SERVICE INFO

Различные версии шкивов генератора с обгонной муфтой 535 0199 10

535 0199 10

Рис. 1: Первая версия

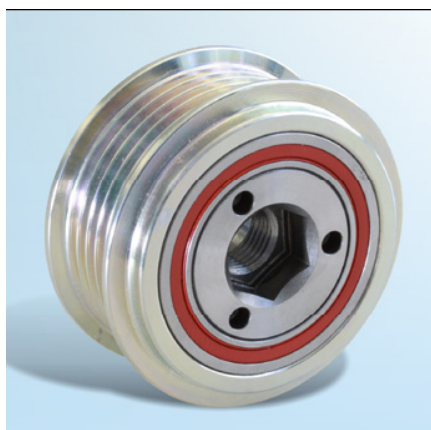
На рисунках показаны различные версии шкивов генератора с обгонной муфтой 535 0199 10.

Ключевая разница между двумя версиями заключается в уплотнении подшипников и внутреннем зацеплении для специнструмента, которым проверяют и устанавливают такие шкивы.

Несмотря на различия, обе версии могут применяться на указанных в каталогах автомобилях.
